大飯 3 号機原子炉容器出口管台工事計画書 強度評価形状比較

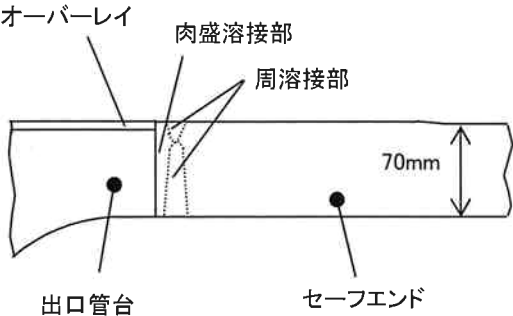
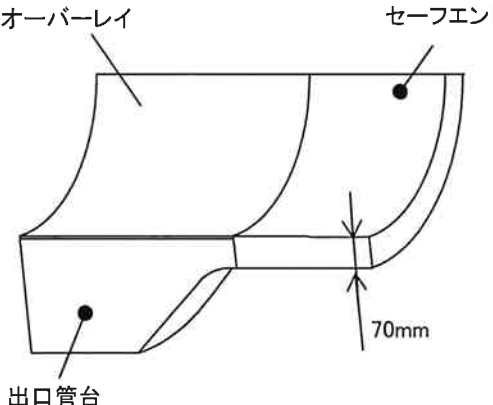
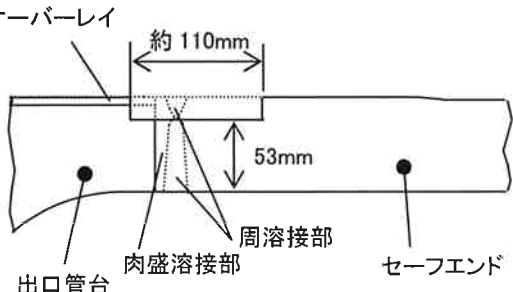
<p>切削部周辺(管台—セーフエンド接続部)</p>	<p>鳥瞰図</p>
<p>建設時 工事計画認可申請書</p>		
<p>前回(平成20年5月) 工事計画届出書</p>	<p>傷の部分を含め板厚の記載値を全周にわたって64mmとした強度評価</p>	
<p>今回(平成20年7月) 工事計画届出書</p>	<p>(研削部:A-A 断面)</p>  <p>(その他の部分:B-B 断面)</p>
